## **Additif 43 : Règlement ONU n° 44**

### **Révision 3 – Amendement 6**

Complément 13 à la série 04 d'amendements – Date d'entrée en vigueur : 19 juillet 2018

### **Prescriptions uniformes relatives à l'homologation des dispositifs de retenue pour enfants à bord des véhicules à moteur (« Dispositifs de retenue pour enfants »)**

Figures représentant l'enfant attaché

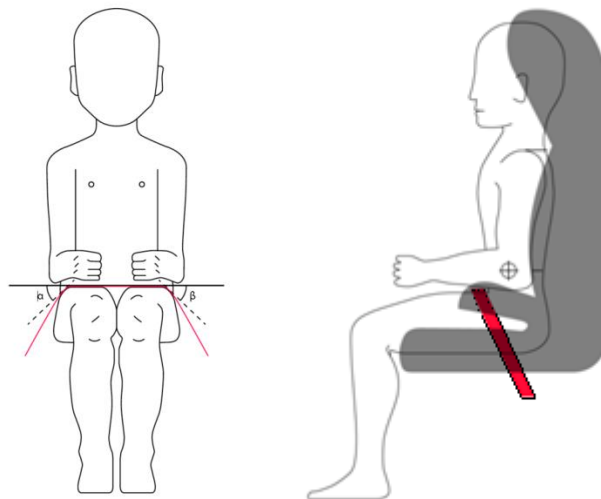
Paragraphe 6.2.2, lire :

« 6.2.2 Tous les dispositifs de retenue comprenant une "sangle sous-abdominale" doivent guider physiquement celle-ci des deux côtés de telle sorte que les forces transmises par cette sangle soient supportées par le bassin. L'ensemble ne doit pas soumettre à des forces excessives les parties vulnérables du corps de l'enfant (abdomen, entrejambe, etc.).

Dans le cas des coussins et des coussins rehausseurs, la sangle abdominale de la ceinture de sécurité pour adulte doit être guidée physiquement des deux côtés de telle sorte que les forces qu'elle transmet soient supportées par le bassin. Cette condition doit être réalisée dès le moment où l'enfant est installé ; la ceinture de sécurité devant passer sur le haut de la cuisse, en touchant juste le pli cuisse-bassin. Les angles  $\alpha$  et  $\beta$  entre la tangente selon laquelle la ceinture touche les cuisses et l'horizontale doivent être supérieurs à  $10^\circ$ .
